# REGIONE LIGURIA

OGGETTO: V480 - Espressione della VIA da parte della Regione riguardo al progetto denominato: "Realizzazione di un impianto eolico denominato "Parco eolico Pian del Melo – 9 MW", composto da due aerogeneratori, da realizzarsi in loc. Piandelmelo, nei Comuni di Savona (SV) e Cairo Montenotte (SV)".
Proponente: BH Wind S.r.l.
VIA Regionale - Delibera n° 7/2024, art. 17 c. 4bis l.r. n. 29/2017. Avvio Fase Pubblica e Comunicazione pubblicazione documentazione per procedimento ai sensi dei punti 5 e 6 dell'allegato alla Delibera. *Riscontro.*

*Figura 1 – Rappresentazione dei due aerogeneratori WTG02 e WTG03 su ortofoto e CTR tratte dallo Studio di Impatto Ambientale*

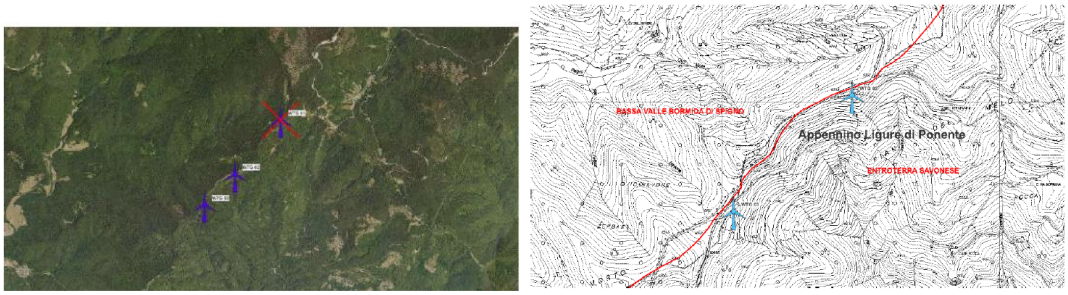
Si tratta del progetto di un nuovo impianto eolico costituito da due aerogeneratori della potenza nominale superiore a 4,00MW ciascuno, e una potenza complessiva di 9,0MW da realizzarsi lungo il crinale del Pian del melo, nei comuni di Cairo Montenotte e Savona. Rispetto alla soluzione precedente oggetto del procedimento interno n. V451, è stato eliminato l'aerogeneratore WTG01, la cui realizzazione prevedeva anche la formazione di un nuovo tratto di pista di accesso, mantenendo, invece, le due turbine WTG02 e WTG03 nelle posizioni originarie.

*Figura 2 – Rappresentazione su cartografia del geoportale regionale dell'Area dell'intervento rispetto ai corpi idrici del PTA e alle derivazioni*

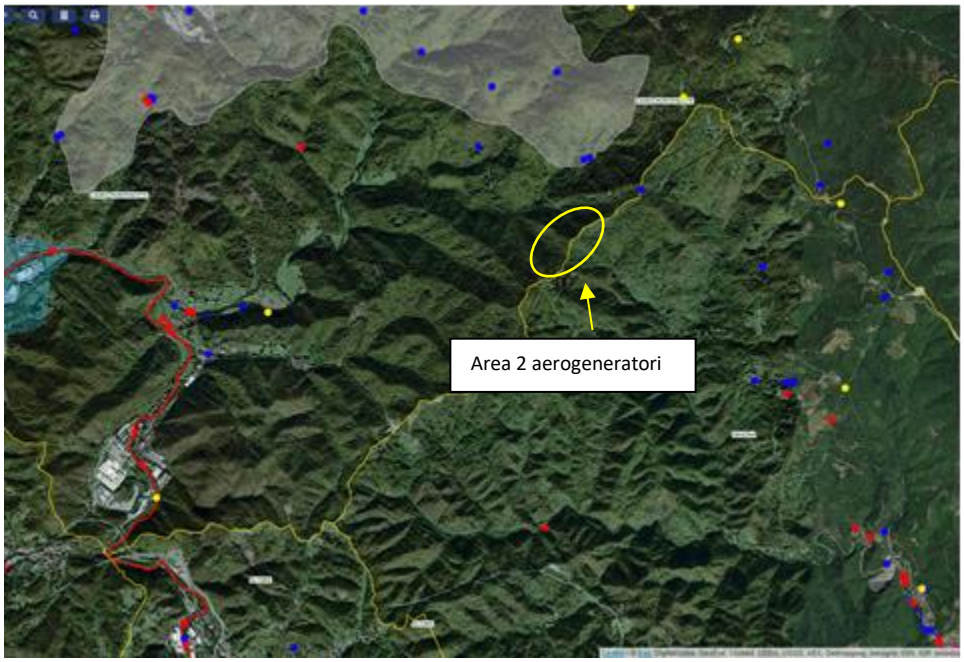
Per quanto concerne la congruenza con il vigente Piano regionale di Tutela delle Acque – PTA l'intervento non interferisce con corpi idrici individuati e caratterizzati in detto Piano, come rappresentato nella successiva Fig. 2. Circa la potenziale interferenza con derivazioni idriche, in particolare ad uso idropotabile, nello Studio di Impatto Ambientale e anche nella Relazione geologica il proponente dichiara che nel corso dei sopralluoghi effettuati non si è rilevata la presenza di emergenze sorgentizie, di zone di ristagno idrico superficiale e/o interferenze con reticoli di deflusso e che le piazzole 2 e 3, date anche le ridotte dimensioni del dosso sono completamente asciutte e ben drenate.

*Figura 3 – Estratto tavola 46 con evidenziate (pallini rossi e verdi) le derivazioni disponibili sul geoportale regionale e i corpi idrici individuati nel PTA*

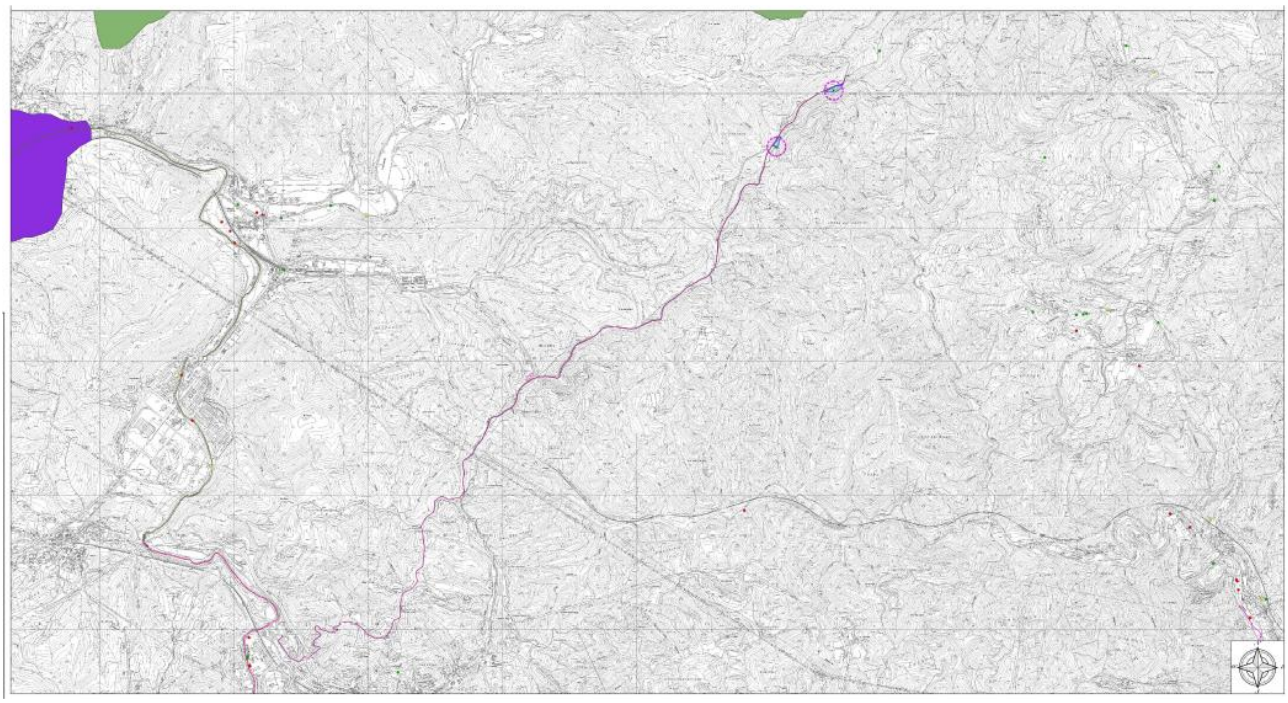
Rispetto a quanto richiesto dal settore scrivente con la nota prot. n. 2025-0429036 del 10/09/2025 sono stati prodotti, tra i documenti integrativi, gli elaborati denominati *TAV. 44- Interferenze con opere idriche* e la *TAV. 46 - Inquadramento rispetto al PTA* con relativa lettera di accompagnamento datata 5/11/2025 (prot. regione n. 2025-0525477 del 6/11/2025).

Sulla base della sopra richiamata Tav.46 si conferma che non si ravvisano sovrapposizioni delle opere con corpi idrici individuati nel PTA, né con derivazioni idriche (stralcio riportato nella successiva Fig. 3).

Si prende atto, inoltre, di quanto si legge nella nota di accompagnamento, ovvero che, già in relazione alle richieste effettuate nel corso del precedente procedimento V451: "la Società, in data 16/04/2024, ha effettuato un confronto con IRETI – Reti Potabili Liguria Ponente, finalizzato a valutare la possibilità di interferenze con le opere di presa, non solo relativamente agli aerogeneratori, ma in particolare per le opere accessorie. Da tale confronto è stata elaborata la tavola denominata: "TAV. 44 - Rev. 01 –

Interferenze con opere idriche". In base a tale tavola si legge che: "l'analisi ha evidenziato come l'unica interferenza sia costituita dal cavidotto di consegna nel suo tratto finale, in comune di Altare (SV)" e comunque che la posa dell'elettrodotto in corrispondenza delle tubazioni avverrà secondo la normativa vigente e in modo tale da garantire la totale compatibilità tra le opere in progetto e le infrastrutture esistenti.
